# RAPPORT D'ENQUETE PUBLIQUE UNIQUE RELATIF AU PROJET D'AUTOROUTE FERROVIAIRE ATLANTIQUE TARNOS (40) ↔ DOURGES (62)

Enquête publique unique du lundi 5 mai 2014 au jeudi 5 juin 2014 inclus  
**3<sup>ème</sup> PARTIE : Evaluation du projet d'autoroute  
ferroviaire Atlantique soumis à enquête publique**

**SEPTEMBRE 2014**

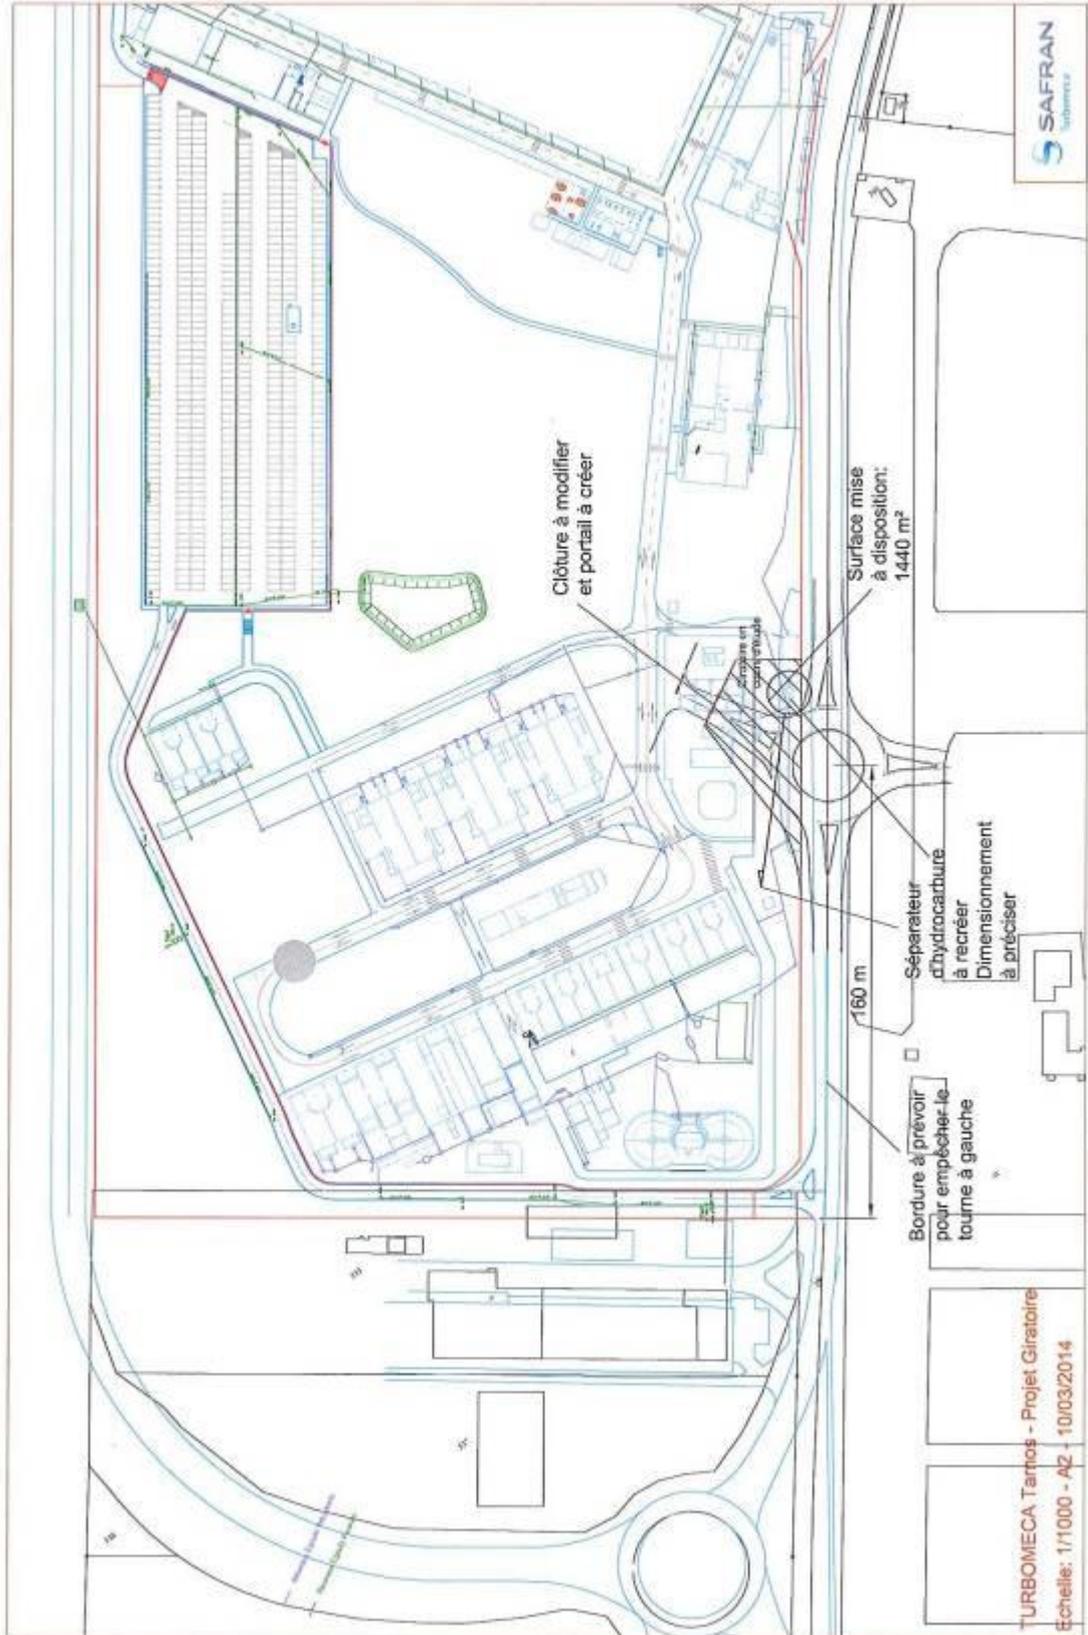
Cette solution, consiste en la création d'un nouveau giratoire sur l'avenue du 1<sup>er</sup> mai, à environ 250 m au nord-est du giratoire de l'Industrie. Outre l'accès au terminal d'autoroute ferroviaire, le nouveau giratoire permettrait un accès logistique au site Turbomeca, notamment pour des véhicules de type « poids lourds ».

En complément de notre courrier (réf. C046.13-AP/SB du 16/12/2013), nous formulons notre accord sur le principe de cette solution concernant la création du rond-point (conf. PJ), dont les conditions d'étude et de réalisation (y compris les travaux impactant Turbomeca) à votre charge, devront être finalisées entre Turbomeca, le Conseil Général des Landes et VIIA Atlantique.

Les études devront notamment préciser la position exacte du giratoire, la position et l'orientation de l'amorce d'accès à Turbomeca, la nouvelle limite de propriété du site Turbomeca avec le domaine routier du Conseil Général, ou encore les modalités de rétablissement des aménagements impactés par les travaux (ex : clôtures du site, séparateur à hydrocarbure si impacté, dispositif anti-retournement entre les 2 ronds-points, etc.).

**Figure 11: principe de la chaussée réservoir. Stockage des eaux de pluie (préalablement traitées) dans la chaussée avant infiltration dans la nappe)**

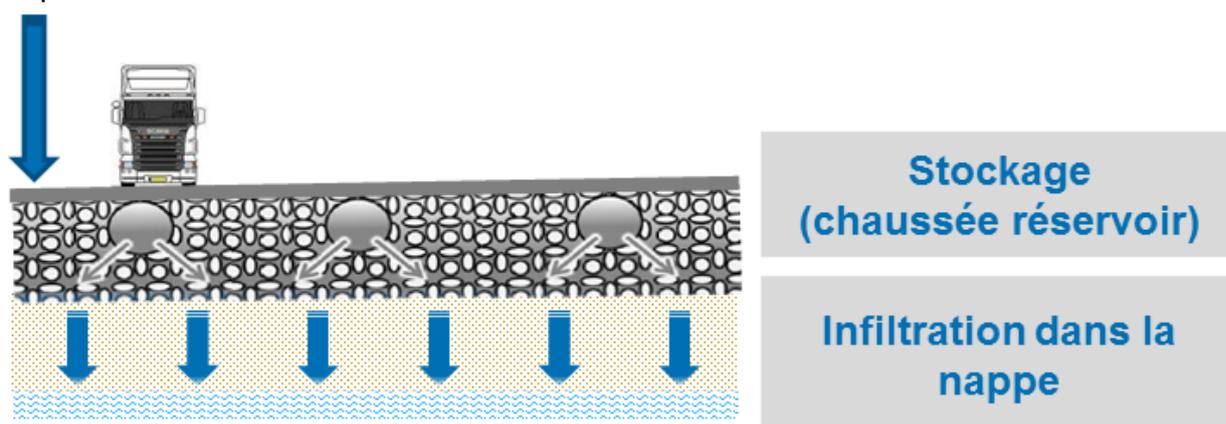
Par rapport à la situation existante, le projet n'augmente pas la quantité d'eau rejetée par rapport à la plateforme Setrada actuelle. Au contraire, le système d'assainissement prévu pour le terminal est très performant et permet de stocker un grand volume d'eau avant infiltration, réduisant fortement le risque d'inondation pour les pluies les plus fréquentes.

**Figure 13: principe de la chaussée réservoir. Stockage des eaux de pluie (préalablement traitées dans la chaussée avant infiltration dans la nappe)**

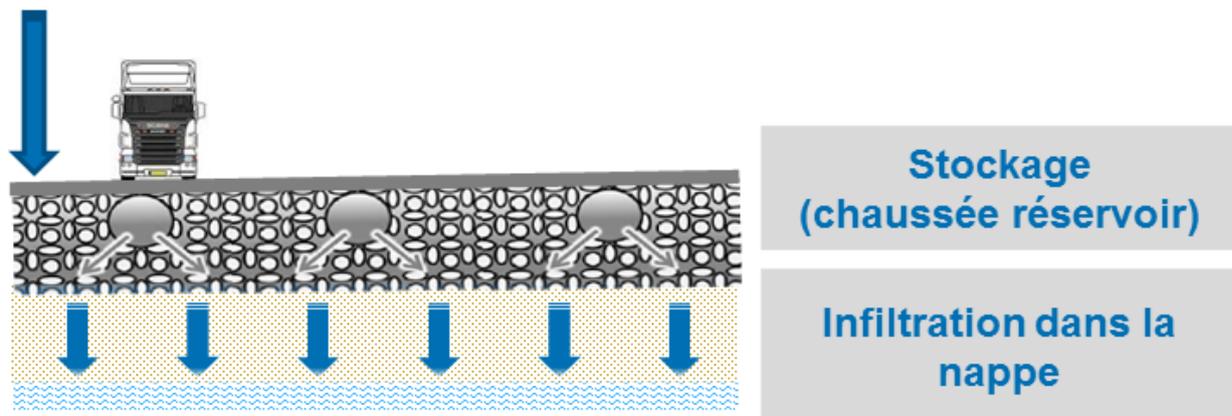
d'assainissement prévu pour le terminal est très performant et permet de stocker un grand volume d'eau avant infiltration, réduisant fortement le risque d'inondation pour les pluies les plus fréquentes ».

La commission d'enquête estime que l'implantation d'un terminal de transbordement sur le site de la société SETRADA, va modifier sensiblement les systèmes d'assainissement des deux plateformes exploitées par la SETRADA et VIIA Atlantique.

En conséquence, elle estime qu'un dossier décrivant les conditions de traitement des eaux pluviales et usées des deux plateformes, y compris le système de protection contre les incendies, doit être établi et transmis pour instruction au service chargé de la police de l'eau du département des Landes.

Plan de zonage - Avant mise en compatibilité

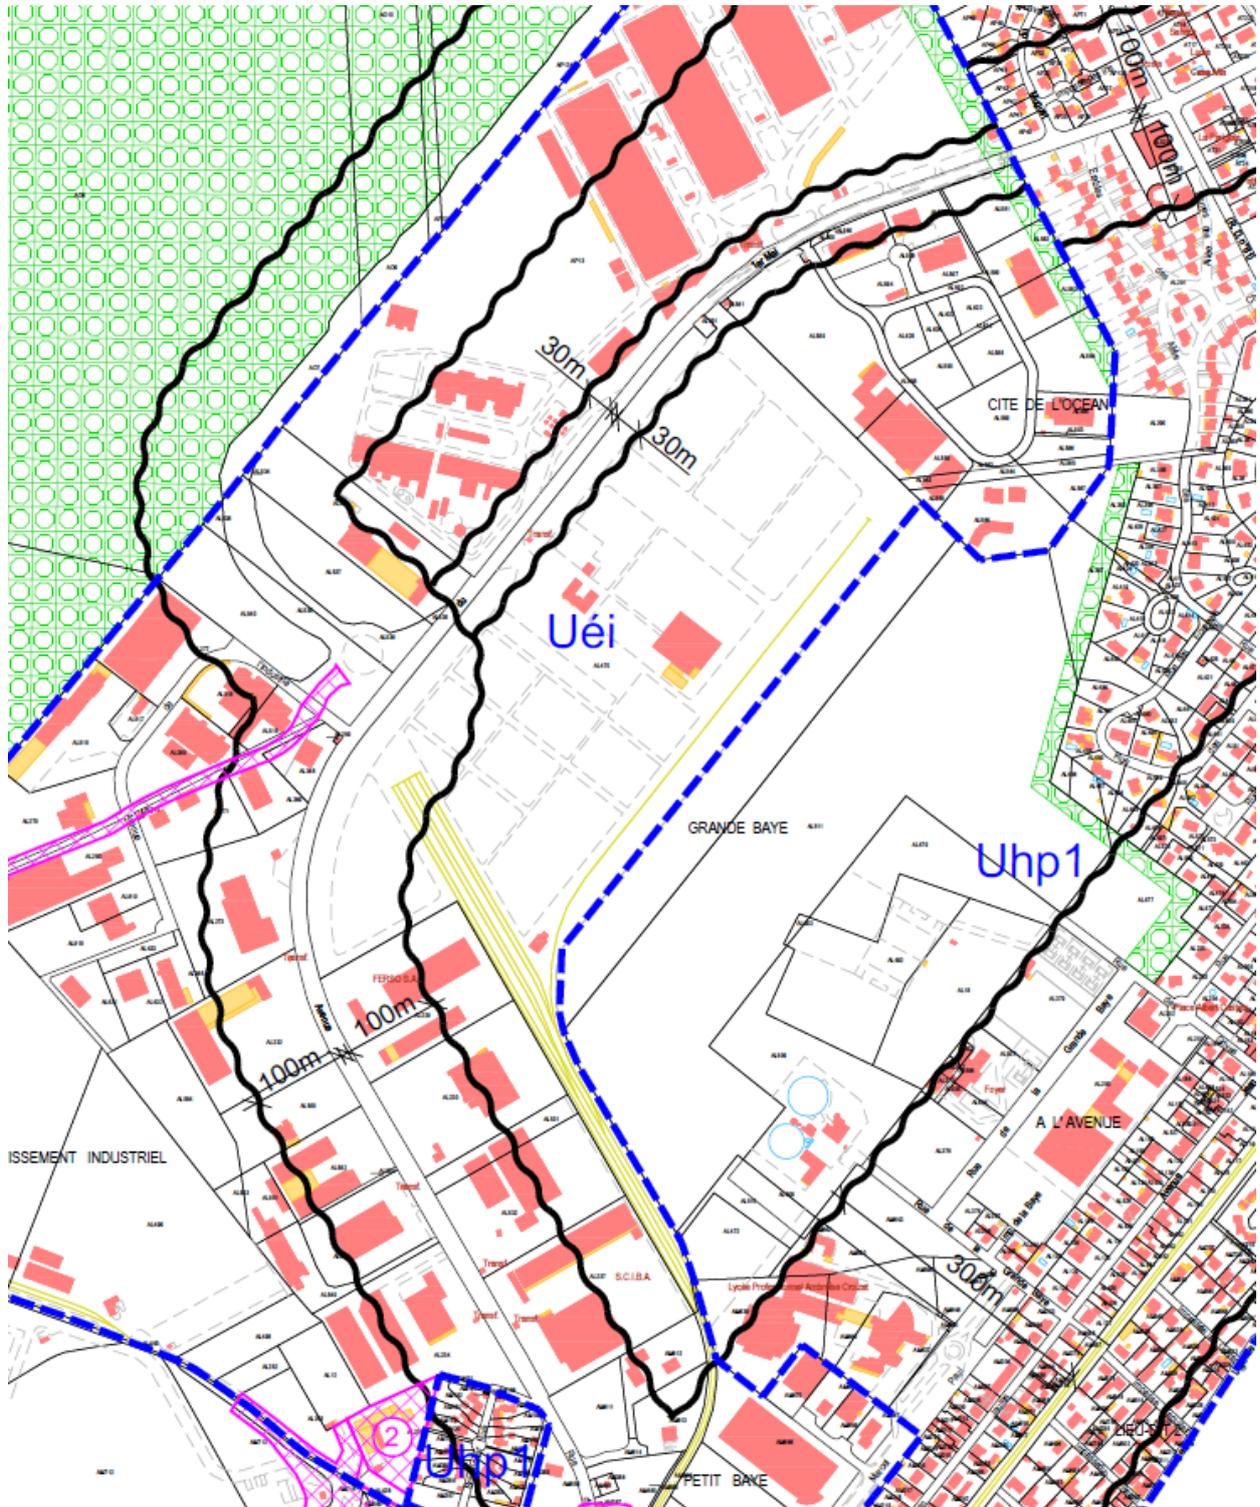
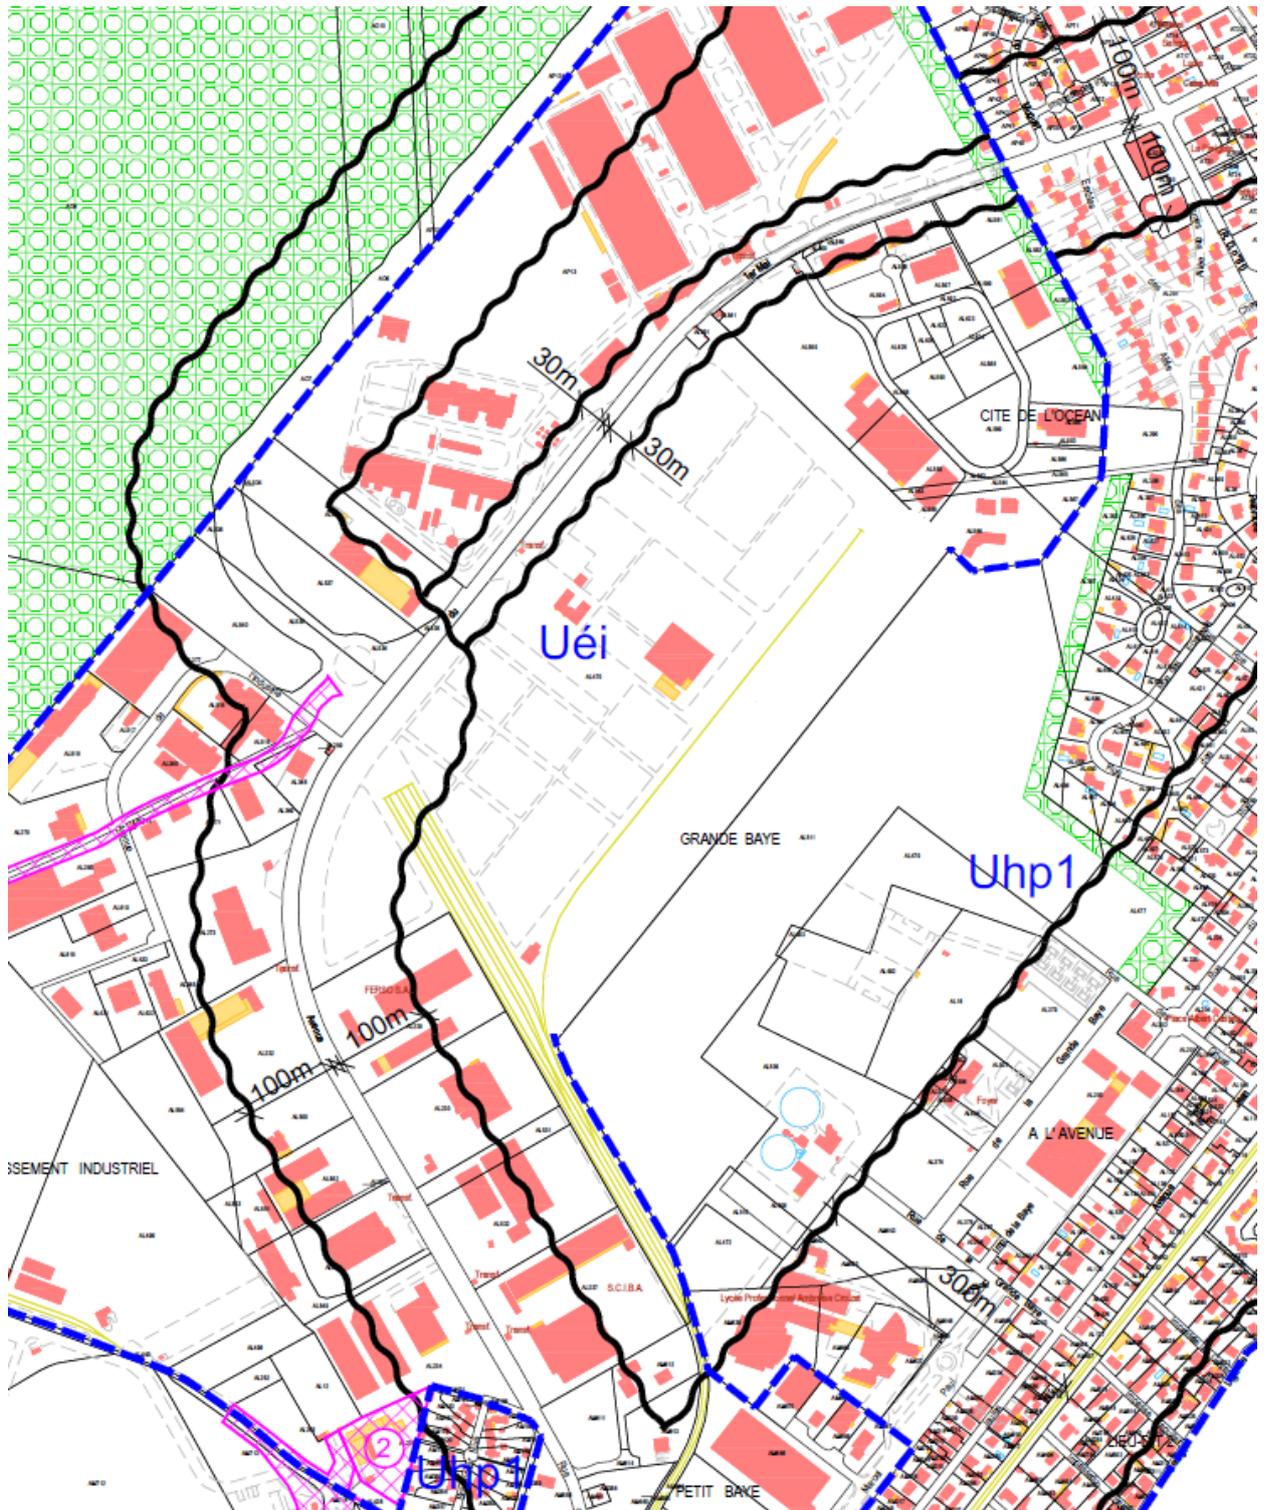
La mise en compatibilité demandée est décrite à la page 14 de la pièce 7 du dossier d'enquête publique.

*Le projet de terminal de transbordement de TARNOS se situe principalement en zone Uéi et également en zone Uhp1 pour la partie du site qui borde la zone boisée de la Grande Baye.*
